**Avis délibéré de la mission régionale d'autorité
environnementale sur le projet de microcentrale
hydroélectrique sur le Nant-Rouge et l'Arly par la SAS
"centrale hydroélectrique du Nant-Rouge" sur la
commune de Crest-Voland (73)**

Avis n° 2021-ARA-AP-1240

Avis délibéré le 7 décembre 2021

Illustration 1: Plan de situation du projet. Source : étude d'impact.

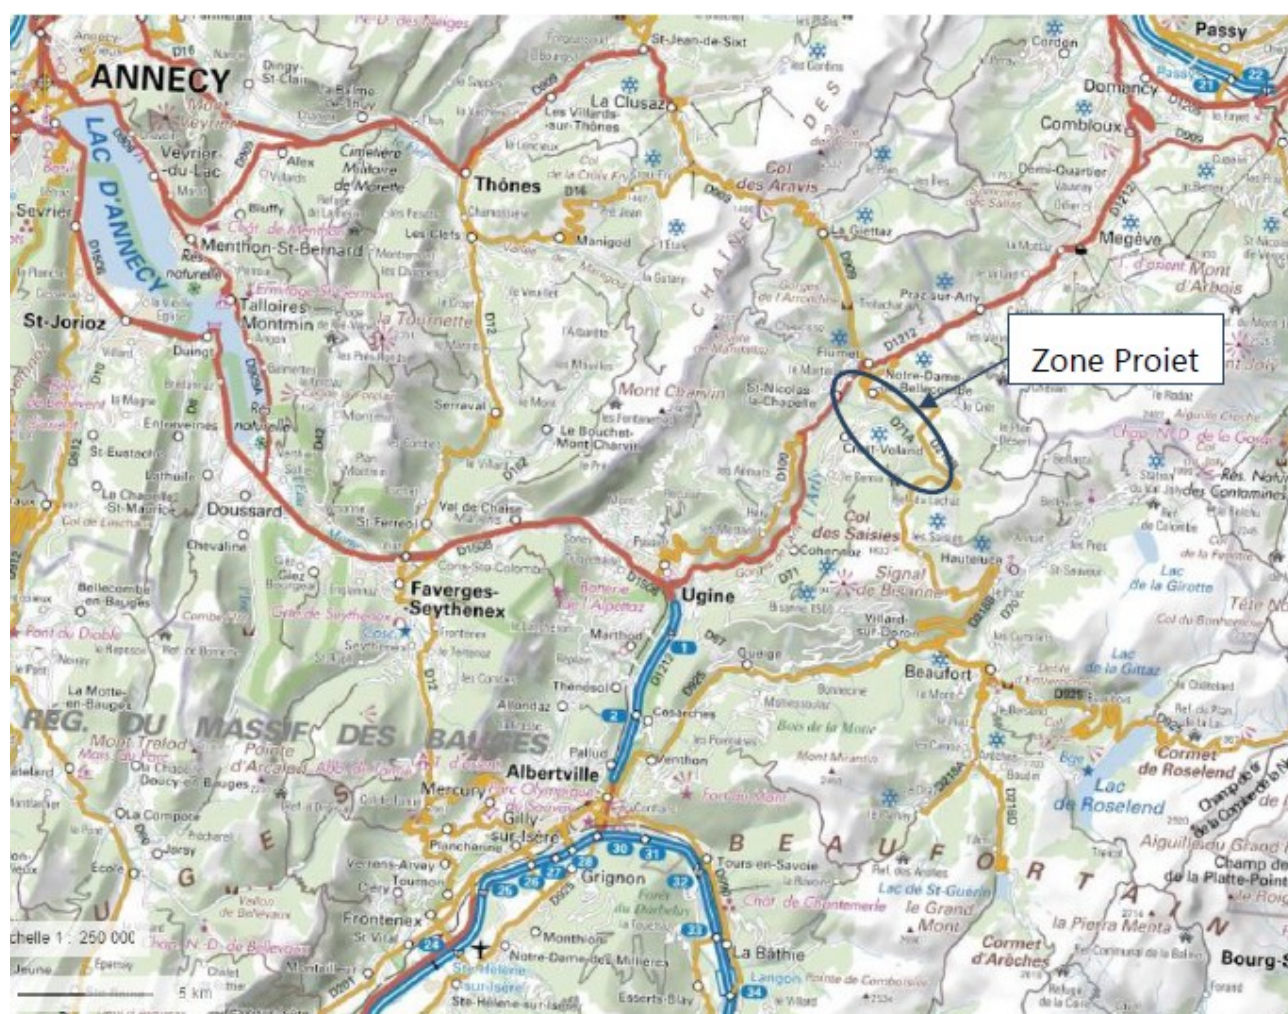
Le Nant-Rouge est un cours d'eau non classé¹ au titre de l'article L. 214-17 du code de l'environnement, affluent rive gauche de l'Arly. La superficie de son bassin versant au niveau de la prise

d'eau, qui s'implante à la confluence entre le Nant Rouge et le ruisseau de Douce à 1 282 m NGF, est de 15,45 km². La restitution s'effectue dans l'Arly en amont de la retenue du barrage de Mottet à 807 m NGF (voir illustration 2).
